Строительство фельдшерско-акушерского пункта в селе Дангызыл Курмангазинского района Атырауской области (без наружных инженерных сетей)

Архитектурно-строительные решения

175.13 - АС

Альбом 2

Ведомость деталей

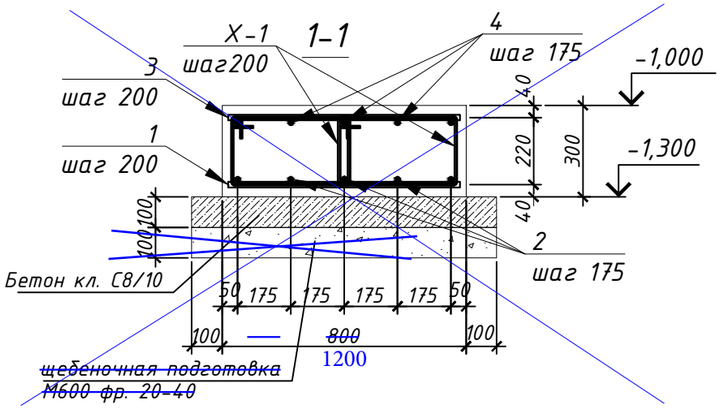
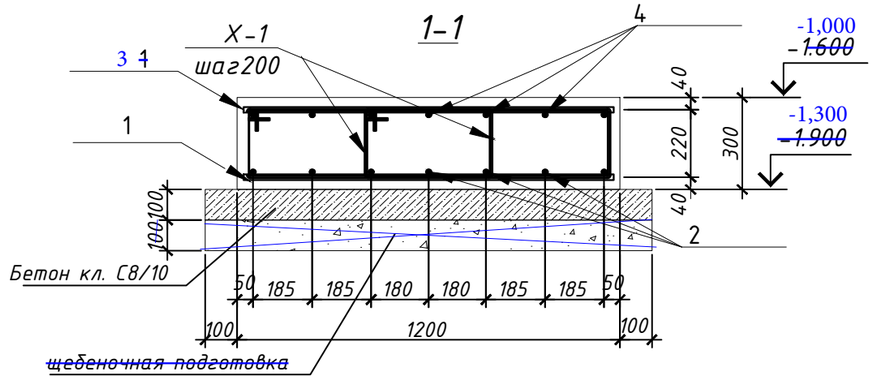
Поз.	Эскиз
X-1 L=~~1840~~ 2220	~~570~~ 760 250 350 ~~670~~ 860

Марка элемента	Изделия арматурные							Всего
	Арматура класса							
	А240			А500				
	ГОСТ 34028-2016			ГОСТ 34028-2016				
	Ф6	Ф8	Итого	Ф10	Ф12	Ф14	Итого	
Монолитный ростверк	-	~~800,0~~ 1414.62	~~800,0~~ 1414.62	-	~~1028,1~~ 1312.84	~~1397,6~~ 1785.75	~~2425,71~~ 3098.59	~~3225,71~~ 4513.21

Узел примыкания наружной стены с фундаментом (гидроизоляция)

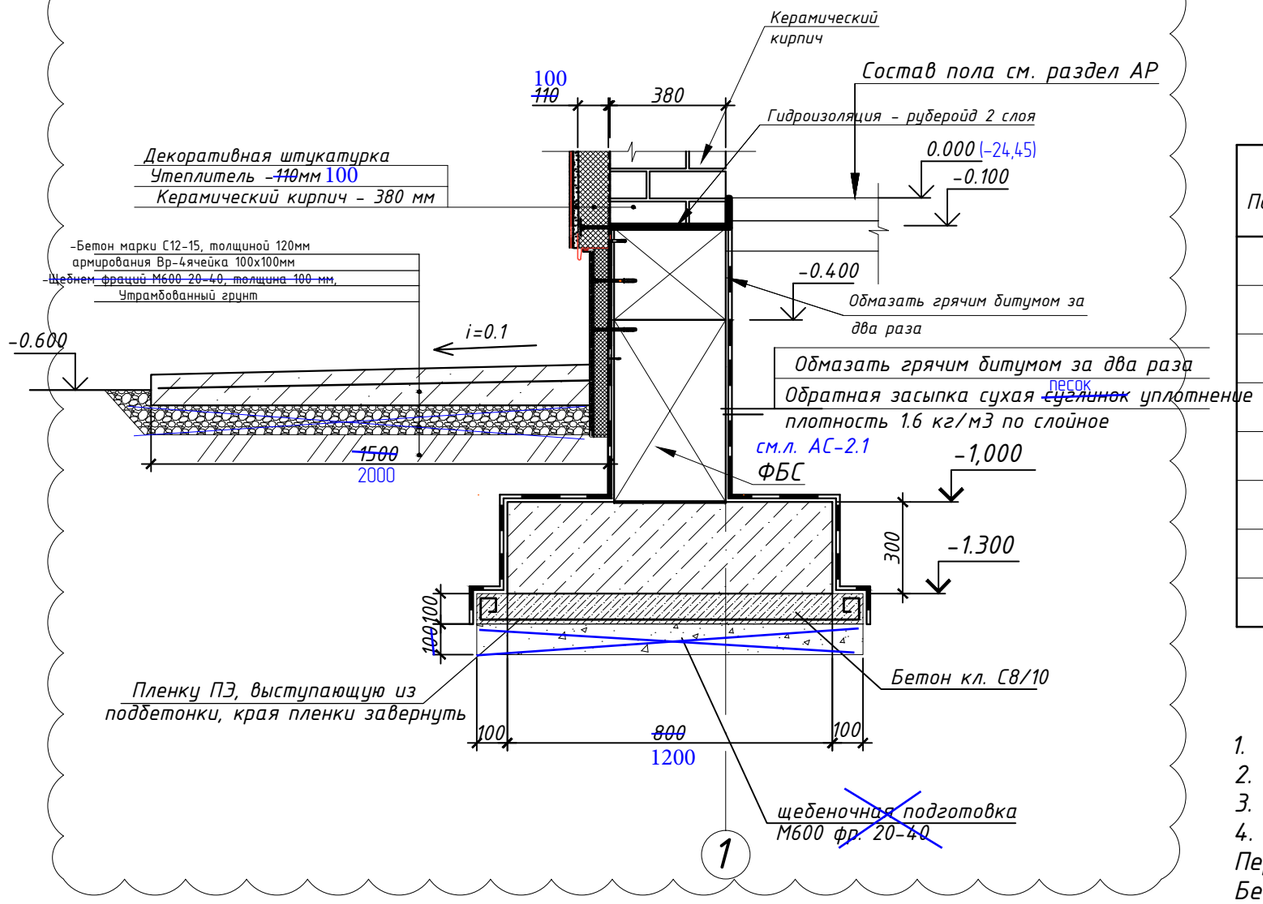
Периметр отмостки 71,8 м.
Бетон С12-15 - ~~12,93~~ м^3. 17,24
Сетка Вр-4ячейка 100х100мм - ~~108~~ 144 м^2 - ~~189~~ 252 кг.
Щебень М600 0-40 - ~~10,8~~ м^3. 14,4
Пленку ПЭ, - 168,74 м^2.
Руберойд - 118,5 м^2.

Кладочный план 1-го этажа на отм. 0,000

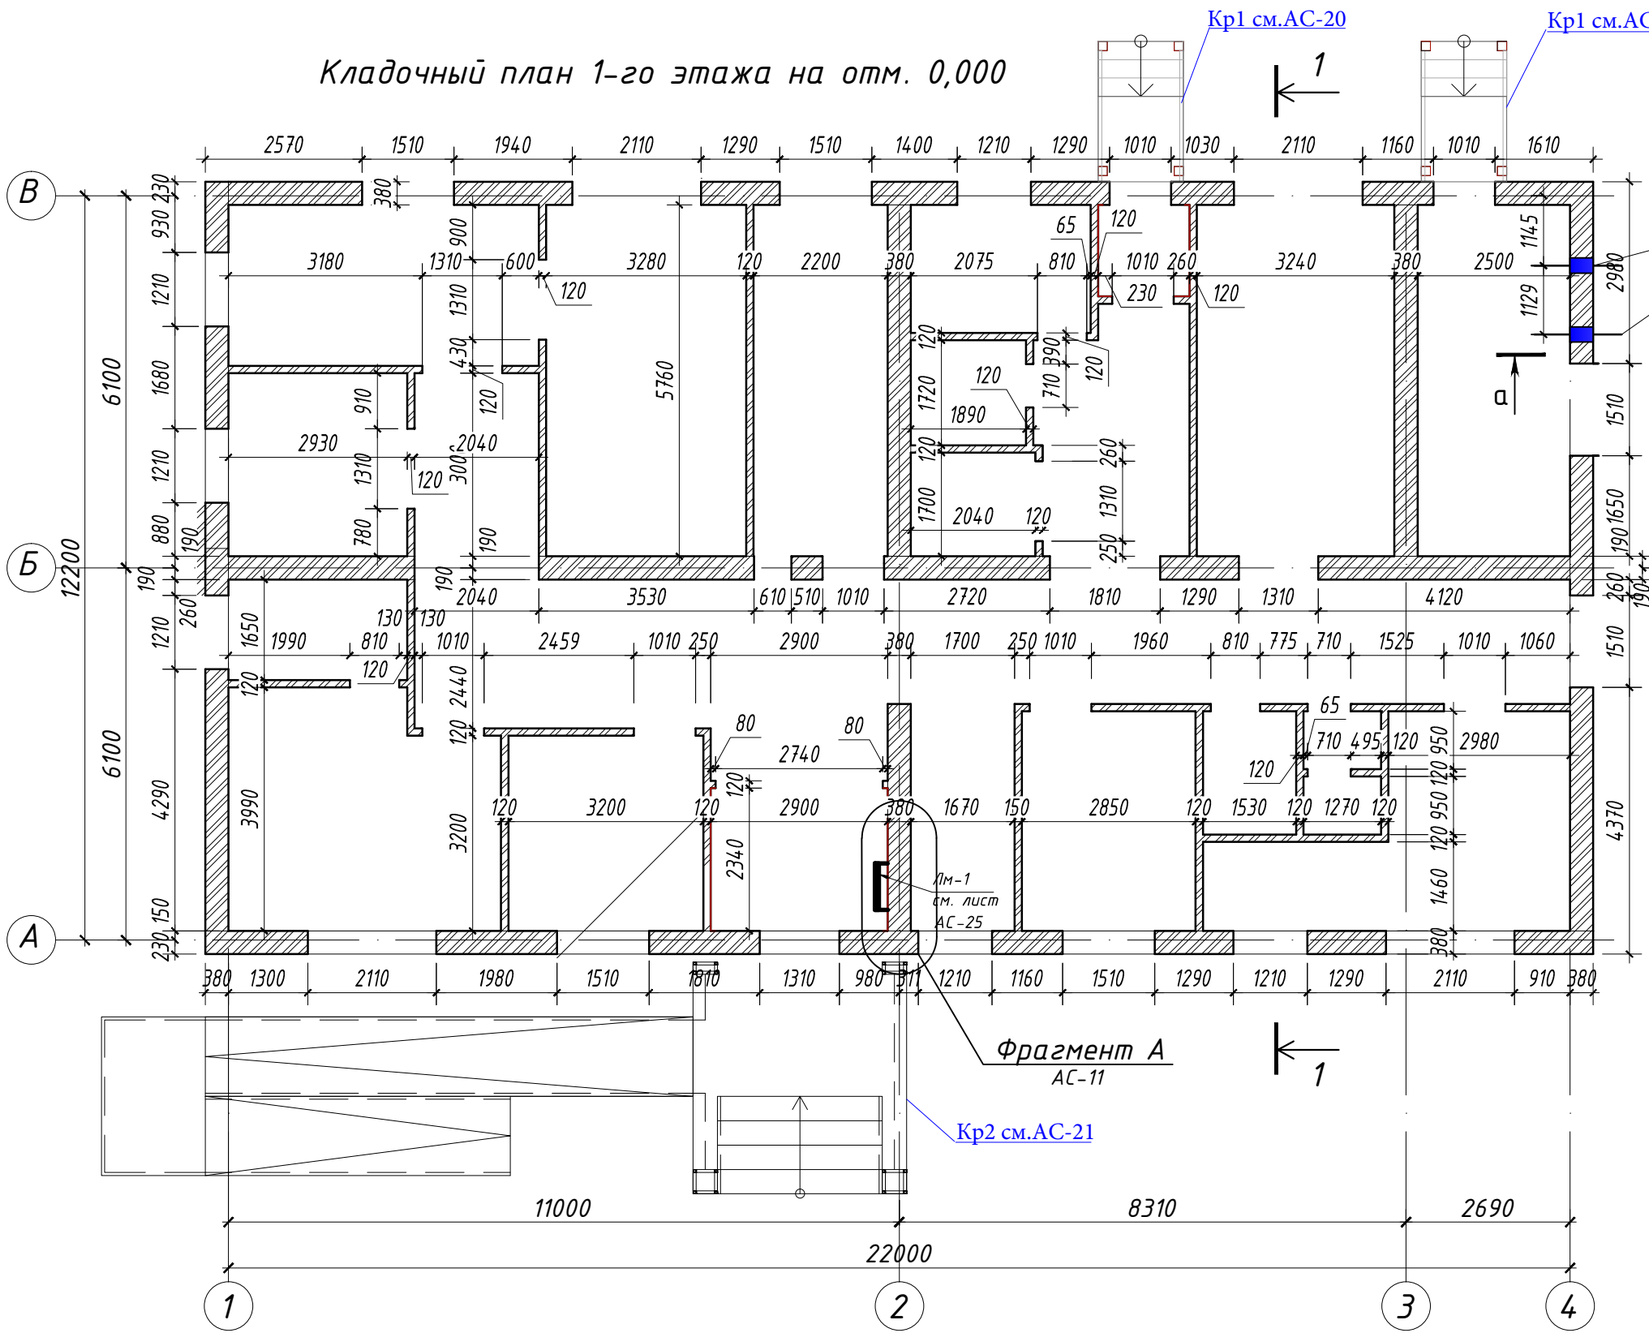
Внутренние несущая стена – из керамического кирпича согласно КР-р-пу 250х120х~~65~~88/1НФ/125/1,4/50/ГОСТ 530-2012, на цементно-песчаном растворе марки М100.
толщиной 380мм – 20,5м³
